ZINCATURA RODIGHIERO S.r.l.

INTEGRAZIONI

PROVINCIA DI VICENZA

POTENZIAMENTO IMPIANTISTICO

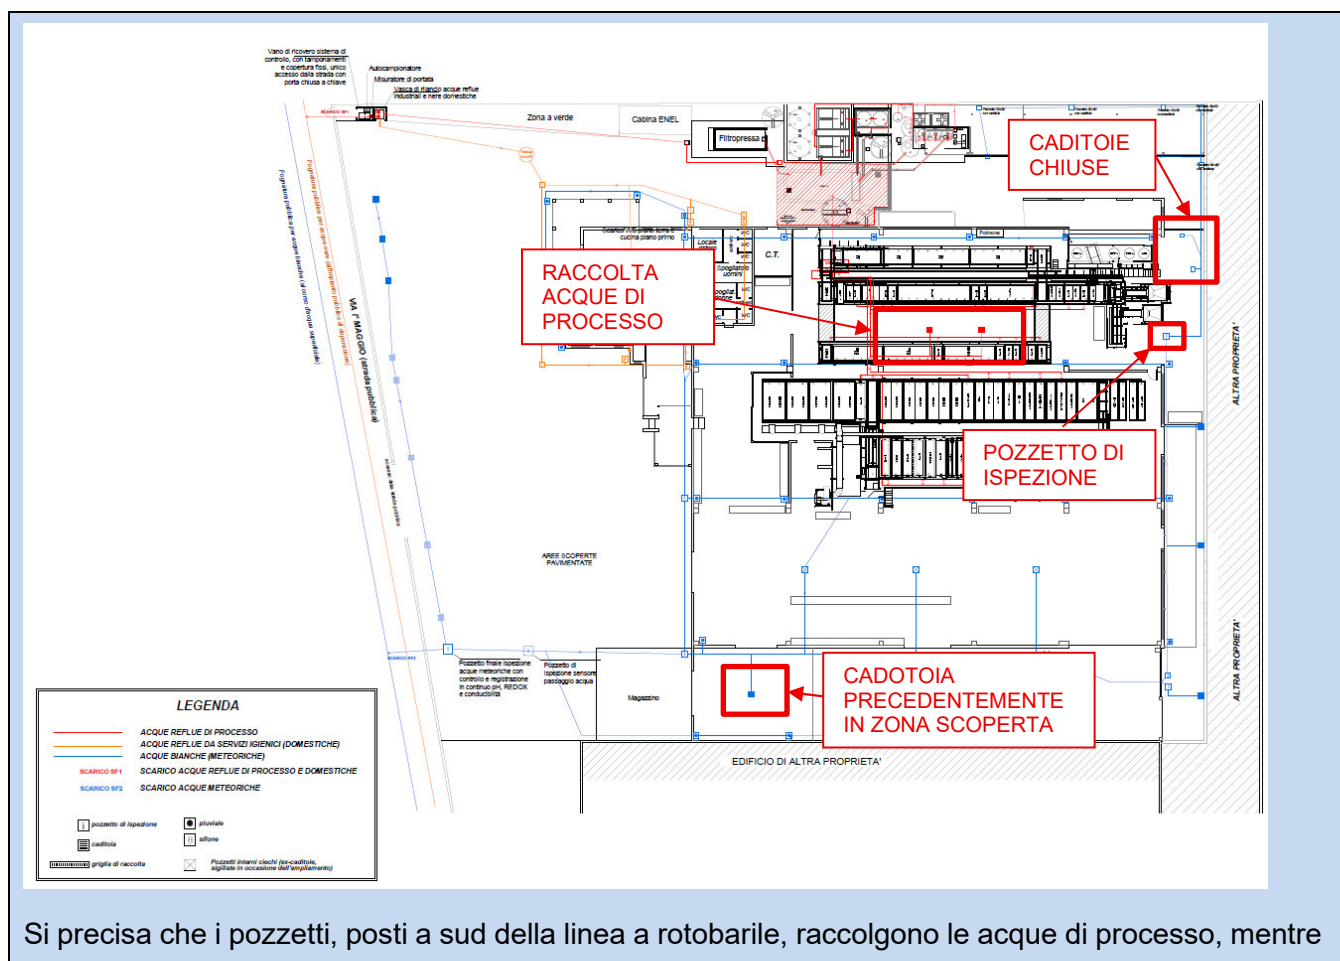
9. In relazione alla rete di captazione delle acque meteoriche, si richiede di spiegare la presenza di caditoie all’interno dell’edificio produttivo che recapitano in tale rete (si fa riferimento all’allegato B21 alla domanda di AIA, locale posto a sud-ovest del capannone).

10. Per la rete dei pozzetti di ispezione/collettamento posti all’interno dell’edificio, per alcuni è indicato che sono stati sigillati in occasione dell’ampliamento dello stabilimento, mentre questo non risulta evidente per i due posti a sud della linea roto-barile e se si chiede, pertanto, se siano stati anche essi sigillati, in modo tale da prevenire la caduta di eventuali spandimenti di sostanze sulla pavimentazione interna al capannone nella rete delle acque meteoriche; analogamente si richiede di verificare se vi sia la possibilità che eventuali spandimenti di reagenti o altre sostanze nella corsia laterale all’edificio (area esterna a est della proprietà) possano essere convogliate nella rete delle acque meteoriche tramite i pozzetti con caditoia ivi presenti.

Si precisa che la caditoia posta all’interno dell’edificio, lato sud-ovest, è stata realizzata in un periodo antecedente, quando l’area in cui è posta era una superficie scoperta. Nel corso degli anni, la superficie coperta del fabbricato è stata ampliata, ma la caditoia non è stata dismessa.

le caditoie, poste ad est del fabbricato, sono dismesse. Per una visualizzazione più esaustiva si faccia riferimento alle note inserite nella tavola sopra riportata, già agli atti.
